ENQUETE PUBLIQUE
relative
au projet de modification n°6 du Plan Local
d'Urbanisme (PLU) de la commune d'ODENAS

RAPPORT DU COMMISSAIRE ENQUETEUR

rapport du 30 juillet 2026

Extrait du règlement graphique avant et après la présente modification de droit commun n°6 du PLU d'Odenas

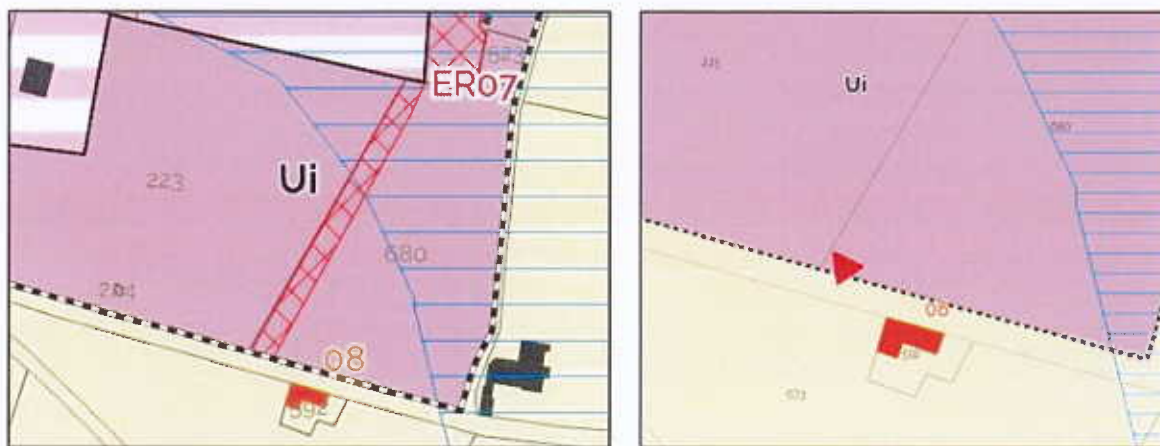
Cependant, le débouché de la future voirie de cette zone sur la D62 Rte de Charentay a été précisé avec le Département pour garantir la sécurité du croisement ce qui conduit aux propositions suivantes :

- Ajout d'un symbole ponctuel au règlement graphique imposant la création de ce débouché à un endroit précis avec néanmoins une marge d'implantation technique,

La zone Ui est concernée par un débouché de voirie obligatoire au titre de l'article L151-38 du CU. Lorsque le règlement graphique identifie un débouché pour la voirie, toute nouvelle voie créée devra impérativement se raccorder à ce débouché. Le symbole graphique présent dans les documents réglementaires détermine l'emplacement de ce débouché, et la conception des voies devra s'y adapter, en respectant une marge d'implantation de plus ou moins 5 mètres autour de l'axe médian de ce symbole.

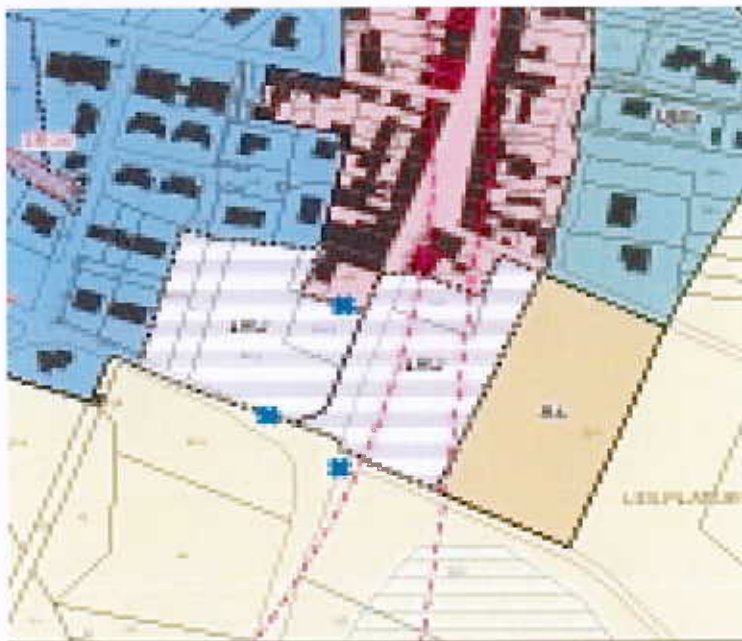
Cependant, le projet de modification du zonage de l'OAP « Entrée de Bourg – partie ouest » conduit à autoriser la construction de bâtiments en R+2 au lieu de R+1 susceptible d'affecter le voisinage immédiat en termes de surplomb, de co-visibilité, d'obstacle à la vue, de création de voirie et de conditions de trafic routier. Le commissaire enquêteur considère que les inquiétudes du voisinage sur l'impact de la mise en œuvre opérationnelle de ce qui est présenté comme une mise en cohérence de zonage sont légitimes mêmes si les précisions apportées par la CCSB dans sa réponse du 20 juillet 2026 tendent à répondre aux préoccupations exprimées (Aménagement initial pensé en situant les espaces verts au centre et les bâtiments autour en périphérie, donc plus proches des maisons existantes. Projet retravaillé après concertation de la Commune avec les habitants directement concernés permettant de situer les espaces verts au plus proche des maisons environnantes afin de créer une zone tampon entre les bâtiments et les maisons existantes. De plus, orientation des bâtiments Est-Ouest évitant les vues directes sur les jardins existants.)

Cette modification est jugée nécessaire par la collectivité dès lors que les règles de hauteur en zone UBc ne sont pas cohérentes avec les orientations de l'OAP *Centre Bourg* : en UBc la hauteur est limitée à R+1 alors que l'OAP permet un épannelage des bâtiments de R+1 à R+2.

- situer les espaces verts au plus proche des maisons environnantes afin de créer une zone tampon entre les bâtiments et les maisons existantes ;
- orienter les bâtiments Est-Ouest évitant les vues directes sur les jardins existants ;
- adopter un plan d'épannelage adapté à l'environnement immédiat du projet.
- La suppression des règles concernant le COS (Coefficient d'Occupation des Sols) en zone UB :

Extrait du règlement graphique avant et après la présente modification de droit commun n°6 du PLU d'Ouenas

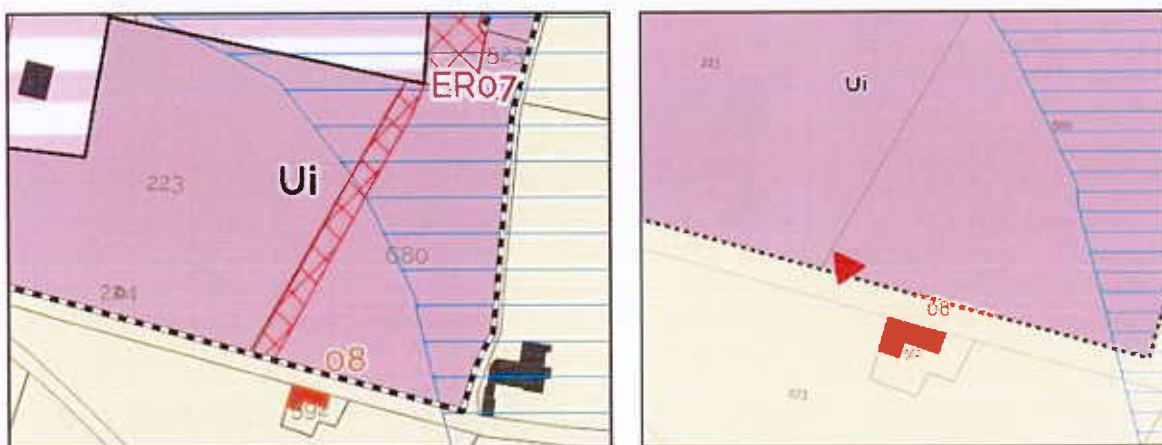
- Ajout d'un symbole ponctuel au règlement graphique imposant la création de ce débouché à un endroit précis avec néanmoins une marge d'implantation technique,

La zone Ui est concernée par un débouché de voirie obligatoire au titre de l'article L151-38 du CU. Lorsque le règlement graphique identifie un débouché pour la voirie, toute nouvelle voie créée devra impérativement se raccorder à ce débouché. Le symbole graphique présent dans les documents réglementaires détermine l'emplacement de ce débouché, et la conception des voies devra s'y adapter, en respectant une marge d'implantation de plus ou moins 5 mètres autour de l'axe médian de ce symbole.
